Requalification des espaces publics du centre ville et  
du bord de mer de Saint-Raphaël  
Secteurs Pont d'Arcole, Félix Martin, Veillat et  
Beaurivage

ADDENDUM  
Etude d'impact

**La Promenade des Bains : réaménagement du front de  
mer entre Port Fréjus et Port Santa-Lucia**  
Communes de Fréjus et Saint-Raphaël

**ACUALISATION DE L'ETUDE D'IMPACT SUITE A L'AVIS  
DE LA DDTM**

### **II.1 - SUR LA REDUCTION DE L'IMPERMEABILISATION DES SOLS (CHAPITRE II.3.5.2. PAGE 16)**

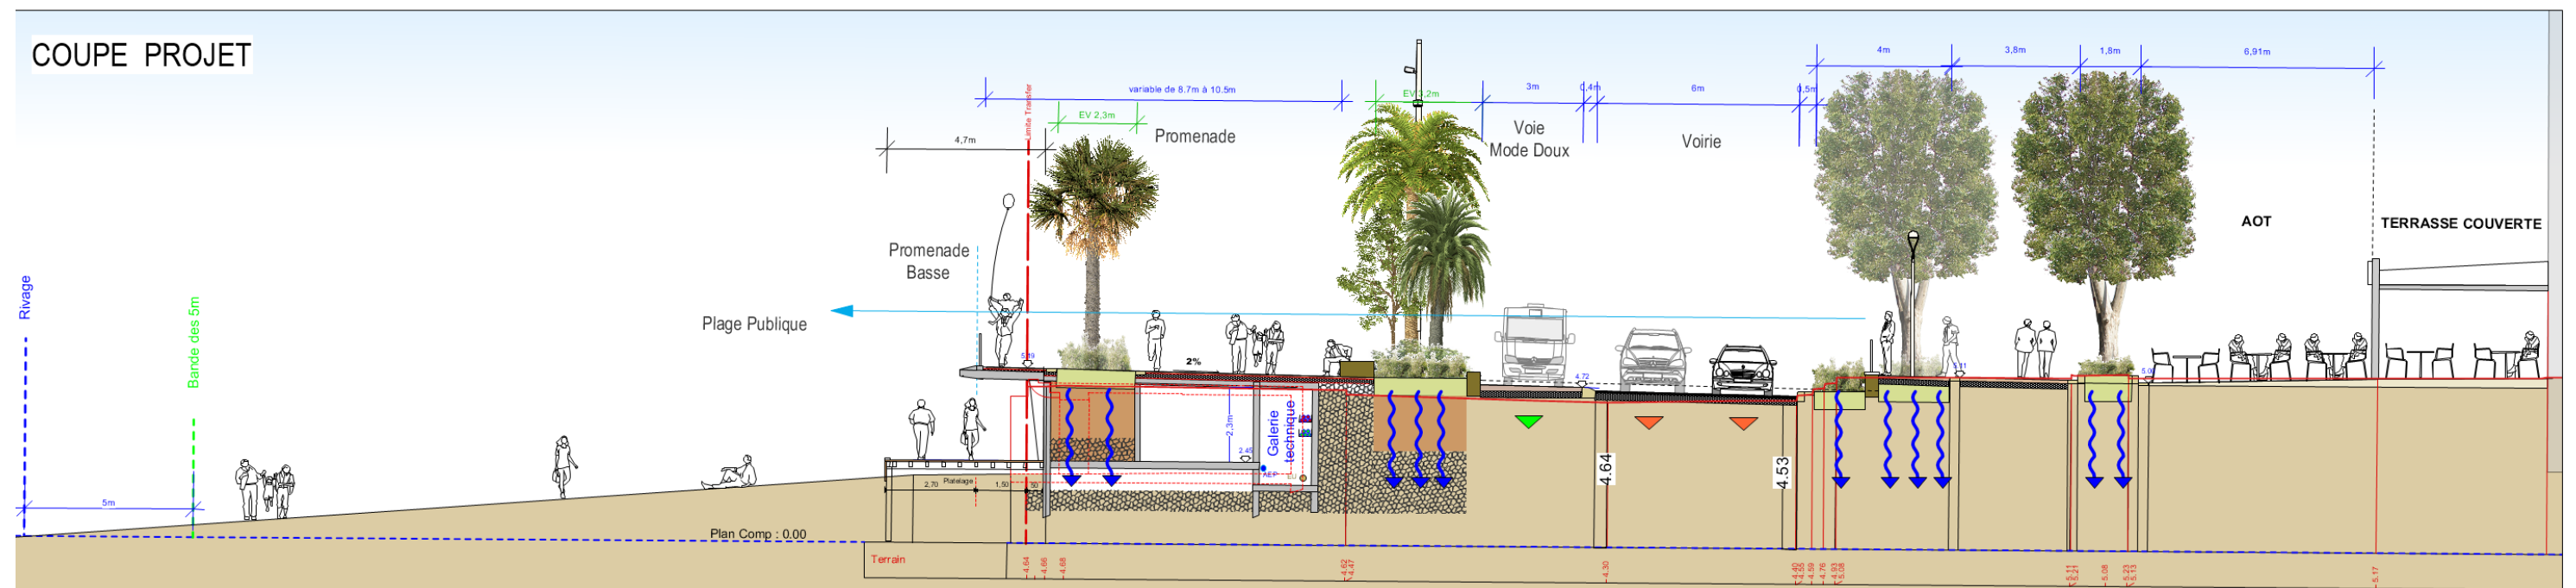
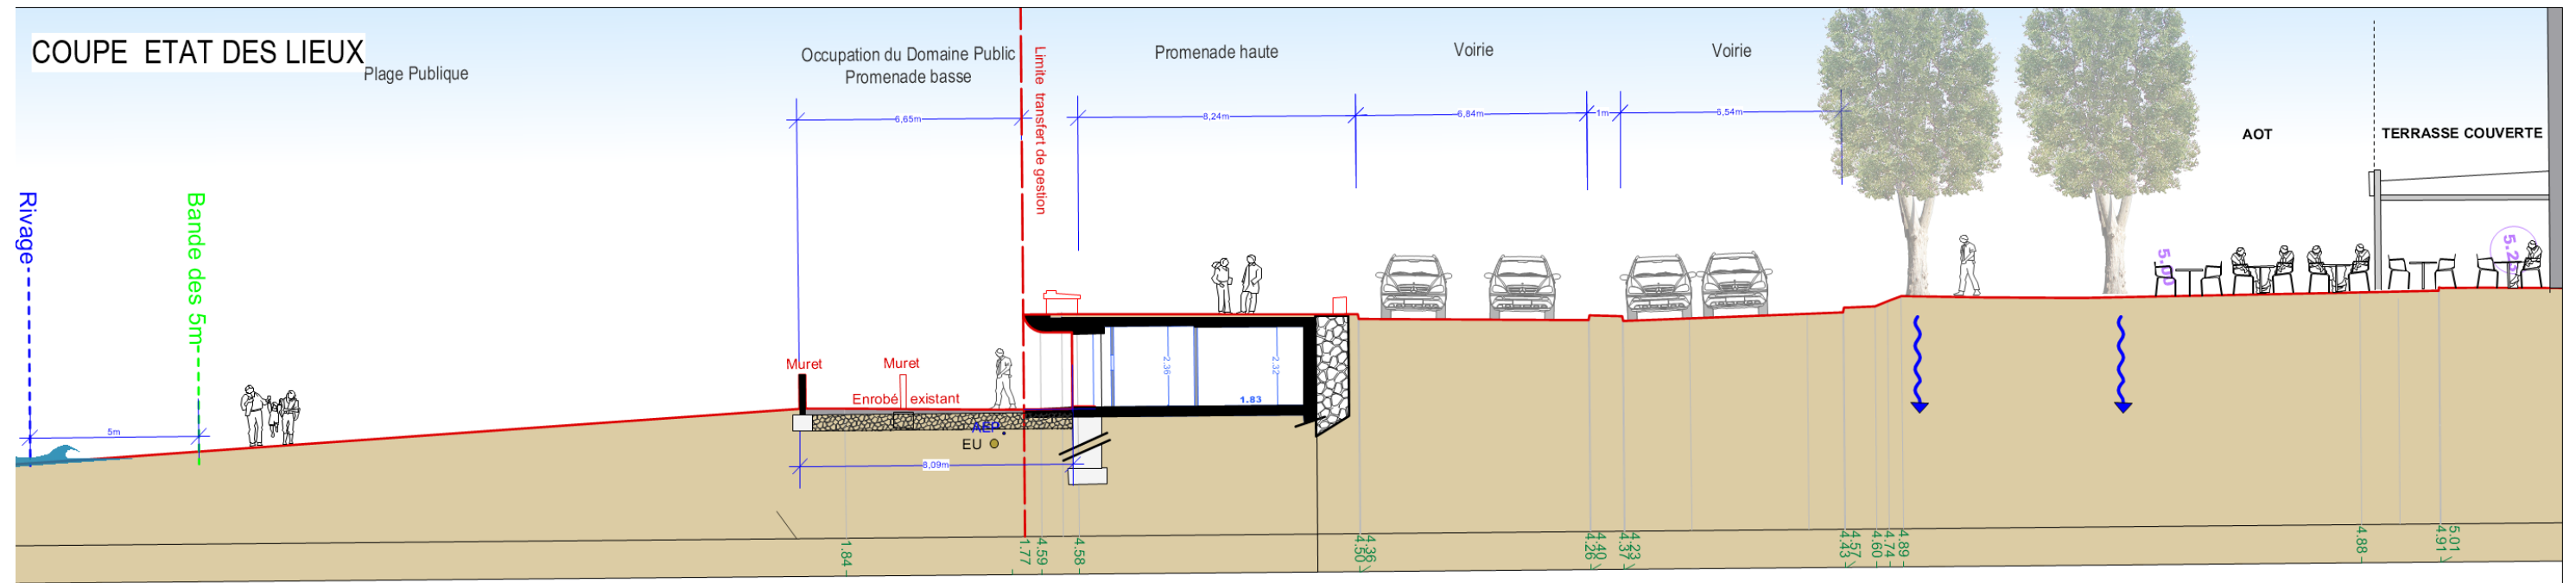
Nous complétons également la coupe de l'état futur présentée dans l'étude d'impact par une coupe de l'état actuel.

Le projet d'ensemble de la promenade des bains représente une surface d'espaces publics de 180 000 m<sup>2</sup> soit 18 hectares. La spécificité actuelle concernant cet espace littoral est sa très forte minéralité sauf pour la partie Beaurivage qui représente un petit « poumon vert » au sol perméable sur une surface réduite de 10 000 m<sup>2</sup>. La très grande majorité des surfaces (95%) sont actuellement des voiries ou bien des zones de stationnement minérales captées dans les réseaux pluviaux.

La promenade des bains propose un concept général de coulée verte littorale, le projet aux 1000 arbres va permettre, sur les profils en travers type du secteur Saint Raphael centre ou de Fréjus plage, de **ponctuer l'espace de « relais verts », qui sont de larges zones de jardinières plantées, représentant de larges tranchées drainantes** récupérant les eaux pluviales en les intégrant dans le sol sans surcharger les réseaux pluviaux.

La partie réellement désimperméabilisée en surface verte va tripler, en passant à environ **30 000 m<sup>2</sup>**.

Les grandes jardinières littorales qui assureront un rôle de tranchées drainantes permettront également de capter les eaux pluviales de surface des zones piétonnes et dédiées au mode actifs de déplacement non polluants permettant d'augmenter la surface captée et potentiellement drainée directement dans le sol à **60 000 m<sup>2</sup> soit 30% de la surface totale** ce qui en milieu urbain est très performant.

### II.3 - MATERIAUX AU SOL : MODIFICATION DU CHAPITRE II.3.4.1. EN PAGE 14-15

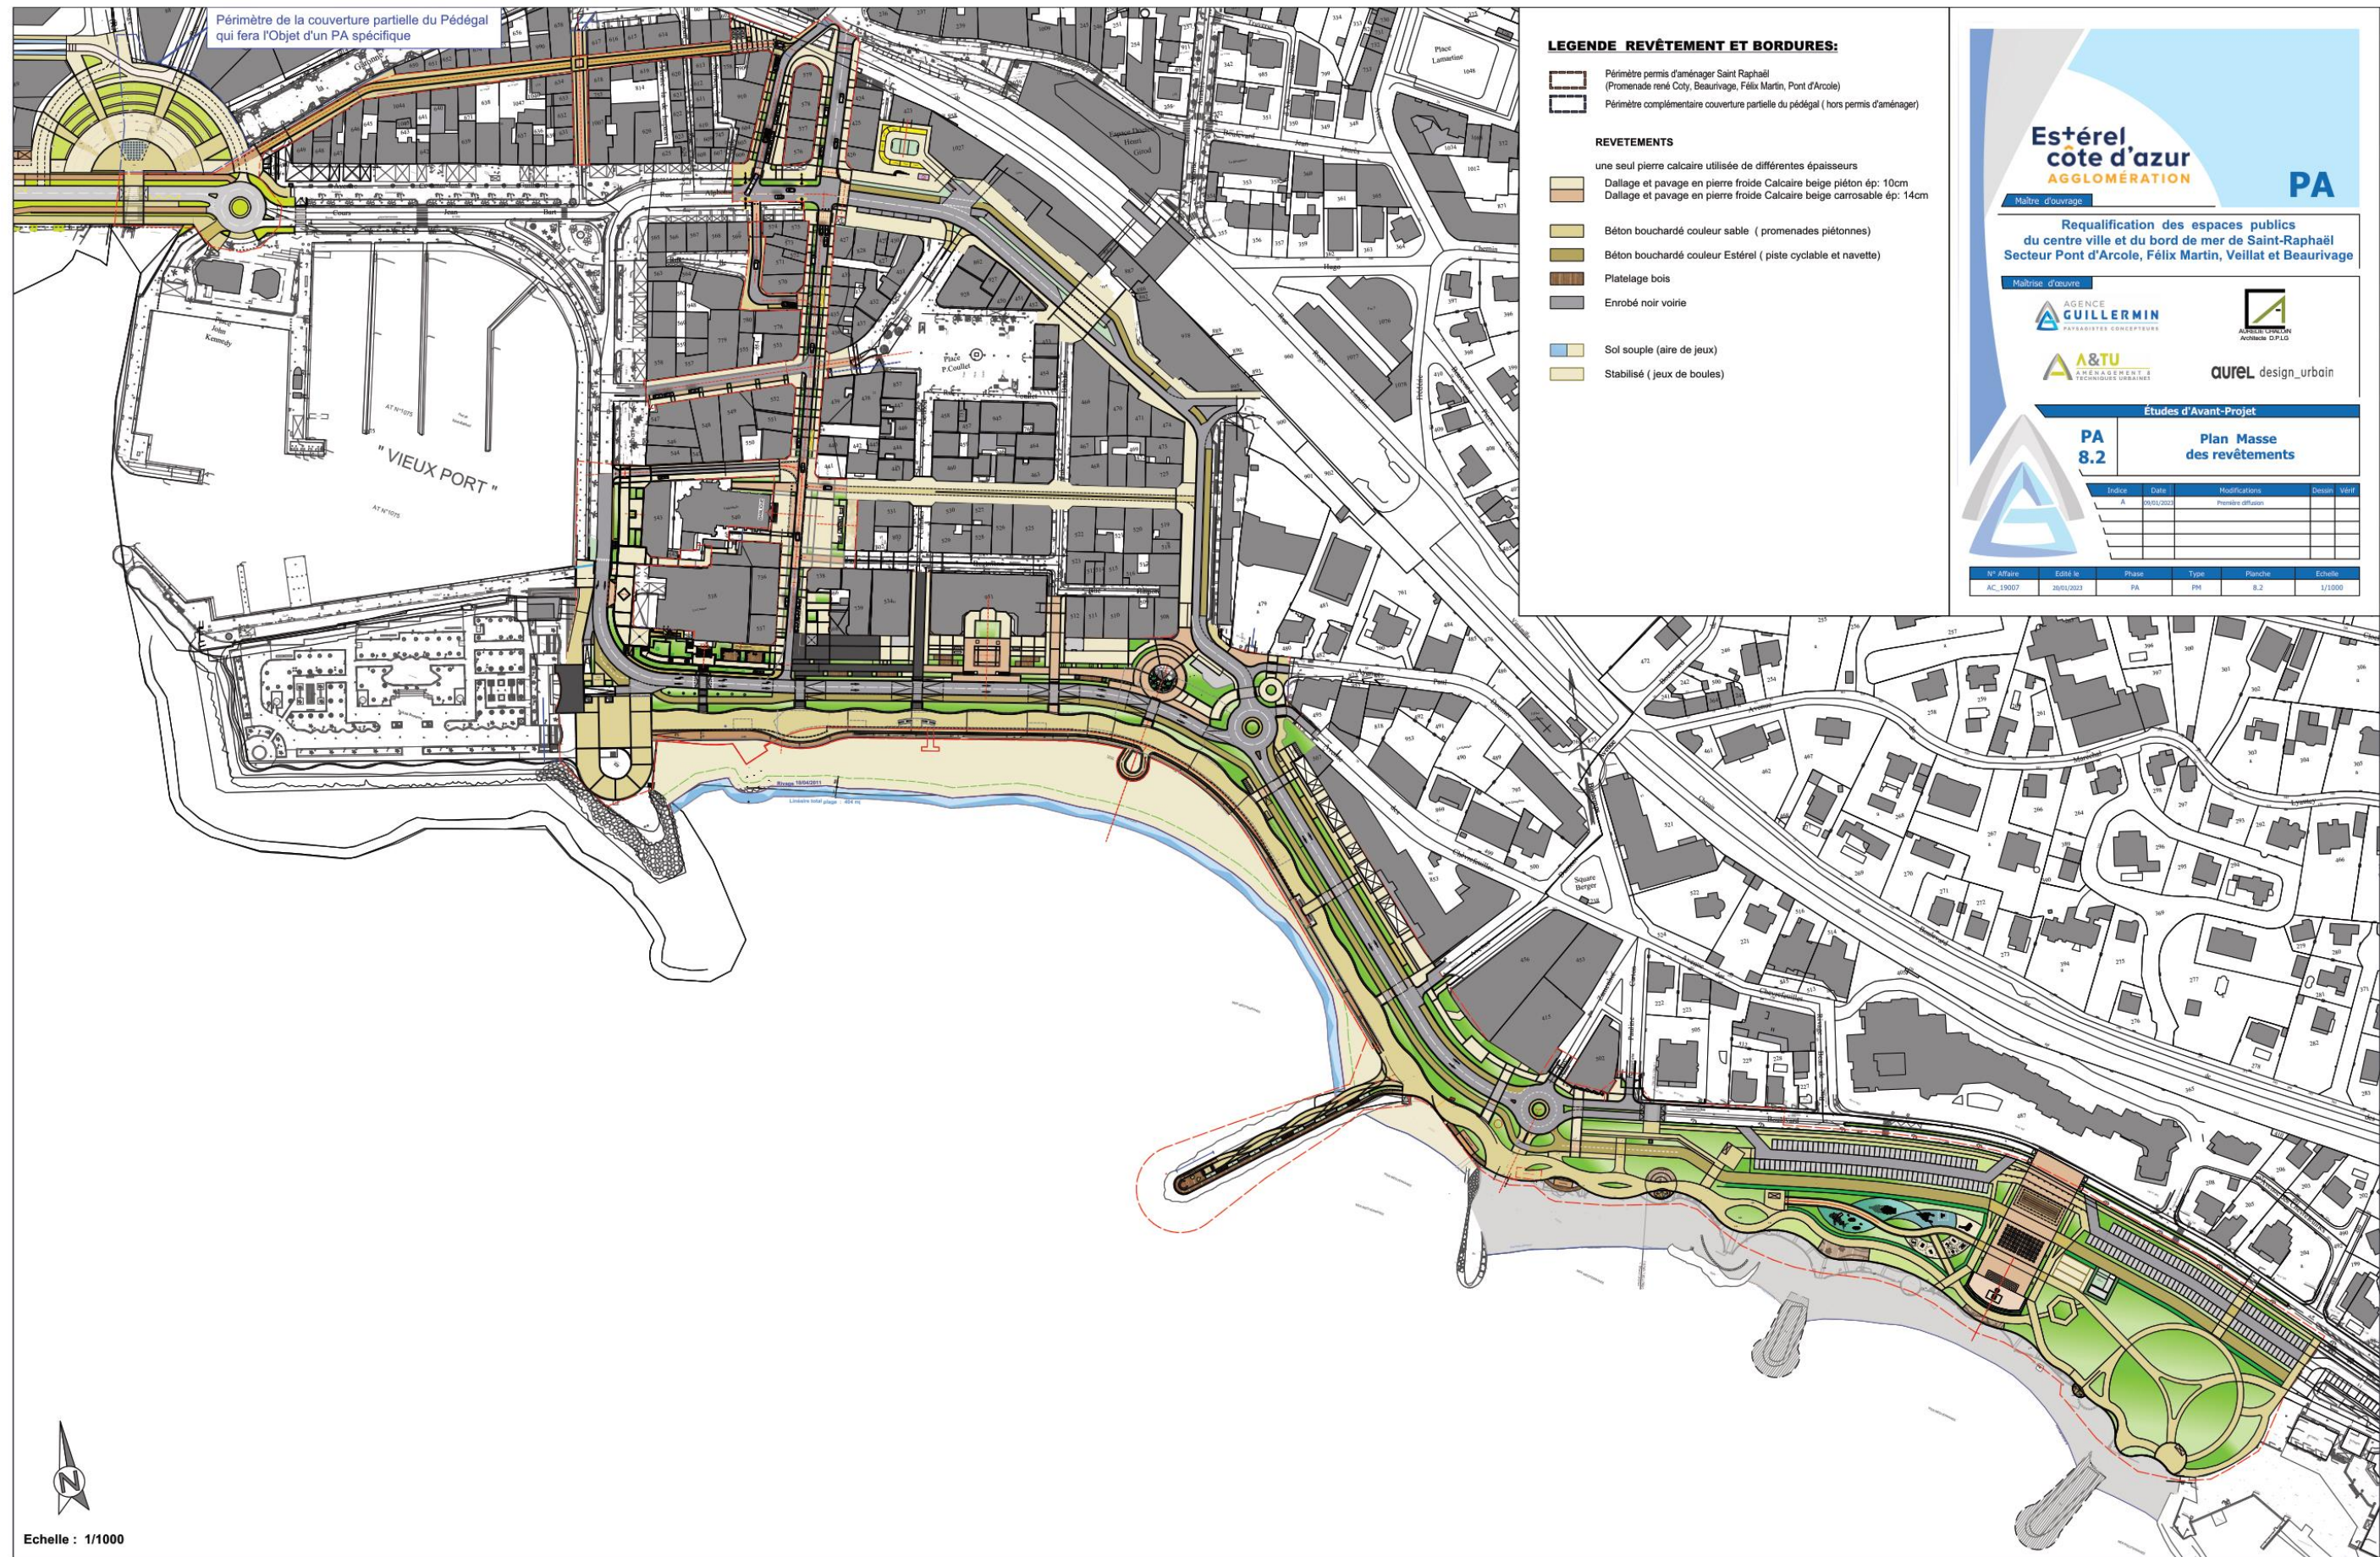
Hormis les zones circulées par les véhicules en enrobé gris, la palette a été réduite à 3 matériaux :

- l'enrobé gris sera mise en œuvre pour les zones circulées par les véhicules,
- la pierre calcaire froide en tant que matériau noble est utilisée sous toutes ses formes possibles : bordure, emmarchement, couverture sur muret, bandes structurantes, pavage et dallage. C'est le matériau qui structure du projet et les calepinages de placettes ne prévoient qu'un seul matériau,
- les bétons bouchardés : ils sont utilisés sur les zones de promenades piétonnes en complément de la pierre calcaire ou sur la piste modes doux réservés aux vélos et navette électrique. 2 couleurs (Couleur sable et Estérel) pour des raisons de contrastes visuels et donc de sécurité des usagers aux croisements des passages piétons.

**La palette des matériaux est donc particulièrement limitée** et doit participer en termes de teinte à un camaïeu de couleur chaude de type crème beige à couleur « Estérel » clair pour certains bétons.

Le plan en page suivante remplace le plan de la page 15.

- Plan masse zone Beaurivage – complément au chapitre II.4

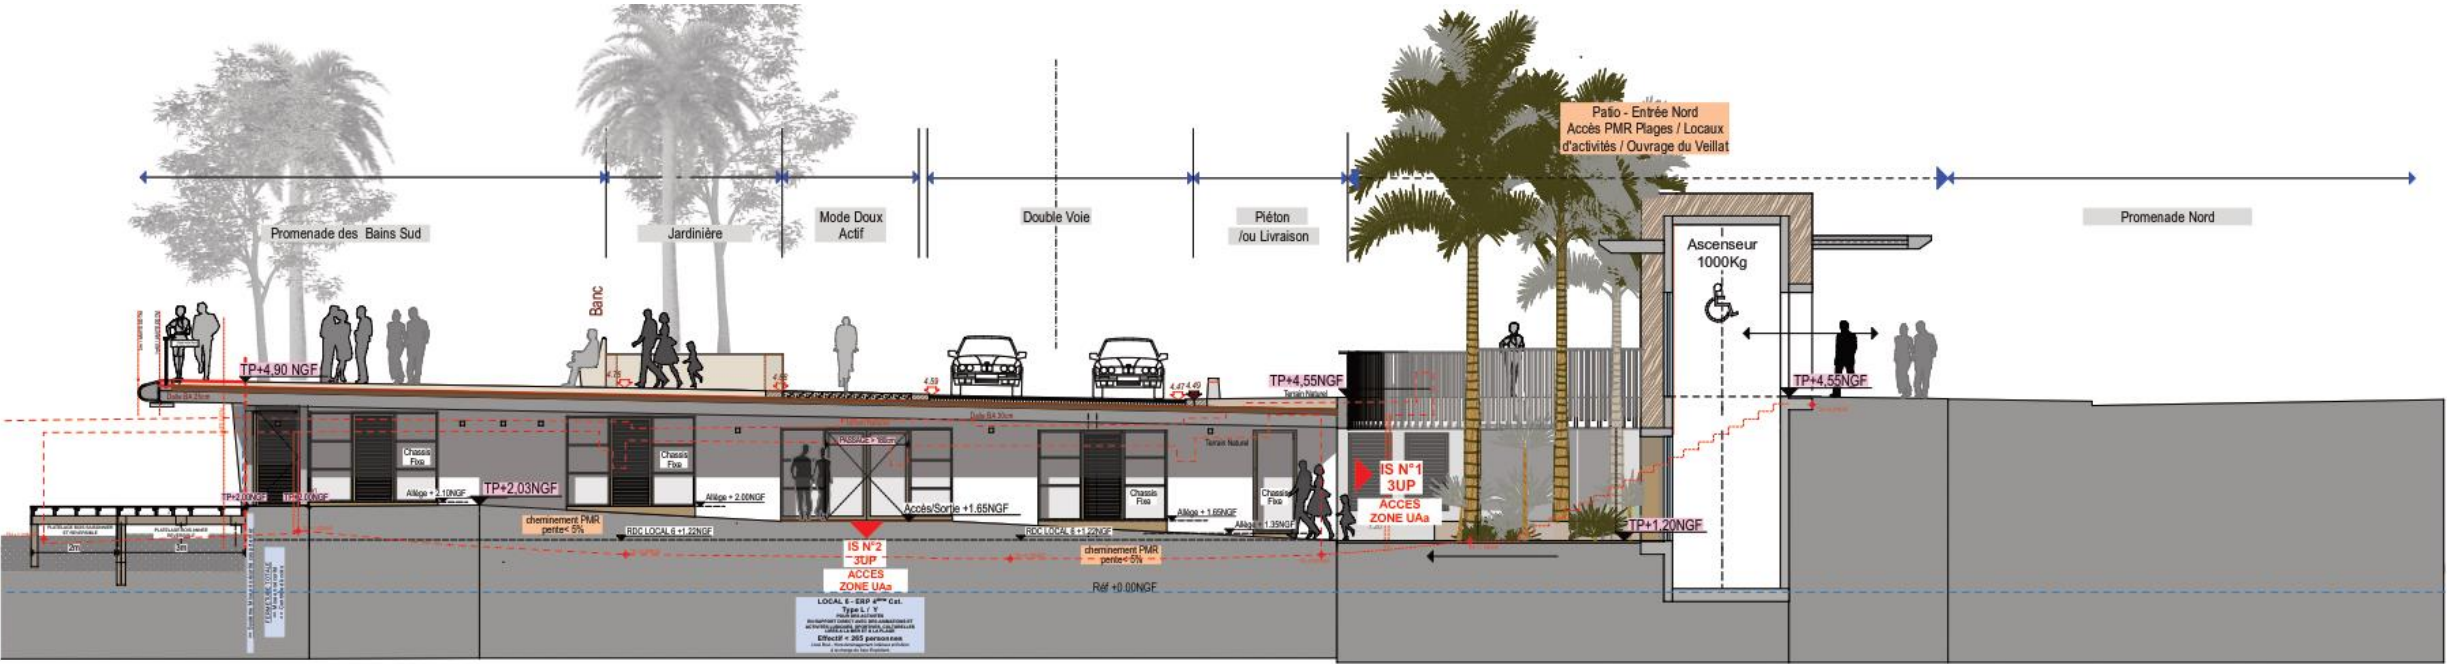
II.4 - MODIFICATION DE PLANS DU PROJET

Cartographie de l'aléa submersion sur le secteur de la plage du Veillat (extrait PAC submersion marine de la commune de Saint-Raphaël)

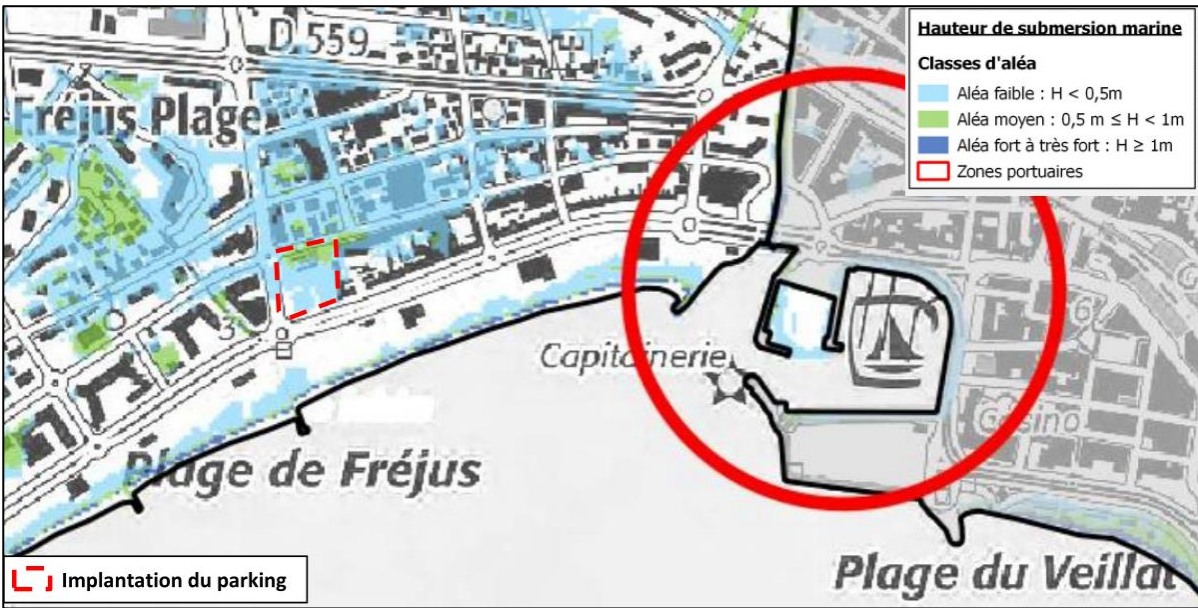
Néanmoins, deux secteurs spécifiques du projet comportent du génie civil « bâtiment » destiné entre autres à accueillir du public et jouxtent des zones d'aléa faible à moyen ( $0 < H < 1$  m) : il s'agit du parking République et des bâtiments en arrière de la plage du Veillat.

Ces deux secteurs du projet sont ainsi soumis aux prescriptions du PAC submersion selon le niveau d'aléa indiqué sur la cartographie associée.

### III -ACTUALISATION DU CHAPITRE « III. DESCRIPTION DES FACTEURS AFFECTES PAR LE PROJET » - PAGES 157 A 160

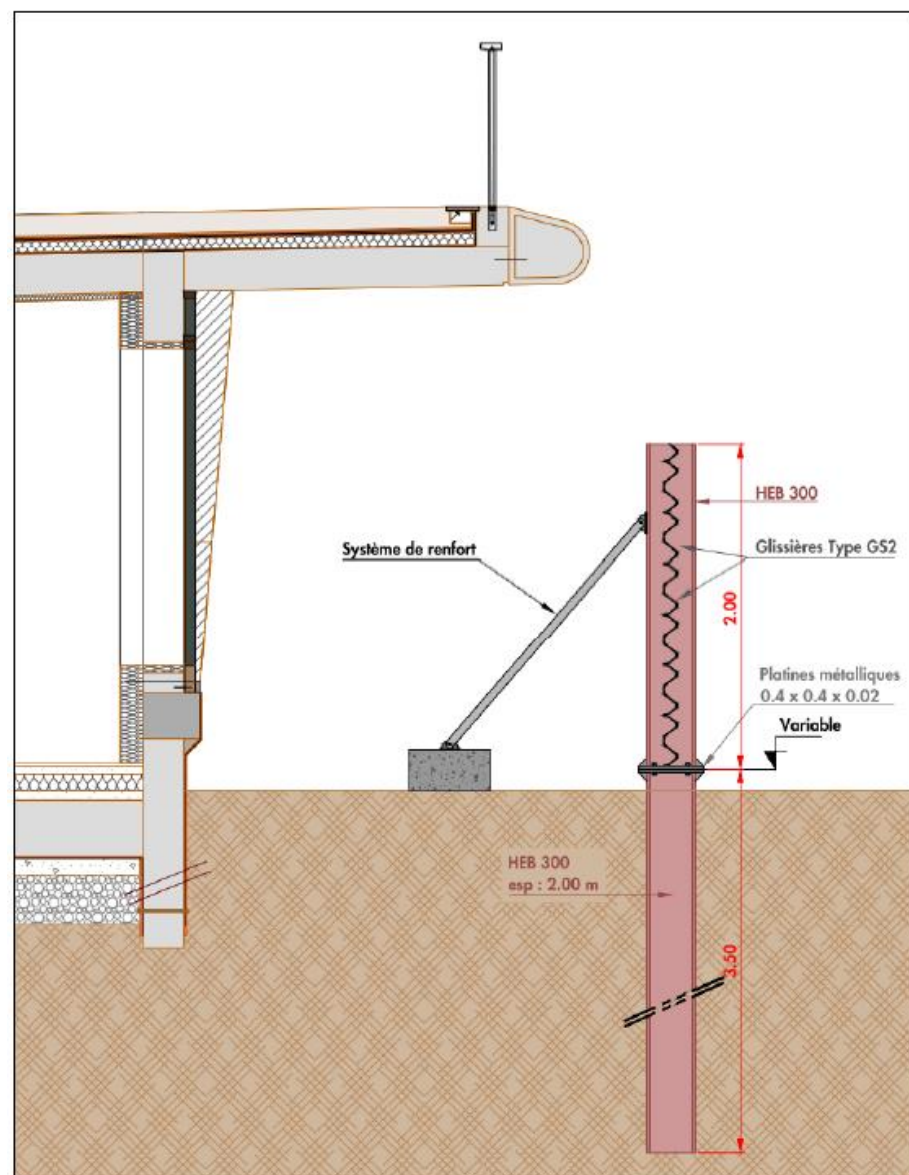
**Il convient ici de noter que dans l'étude d'impact initiale, les couleurs n'avaient pas de lien avec le caractère négatif ou positif du projet mais avec le niveau d'enjeu ou de sensibilité.**

Cependant, afin de faciliter la lecture de ce tableau, nous proposons la modification suivante pour les pages 157 à 160 : modification de texte en bleu ainsi que code couleur de la colonne sensibilité.
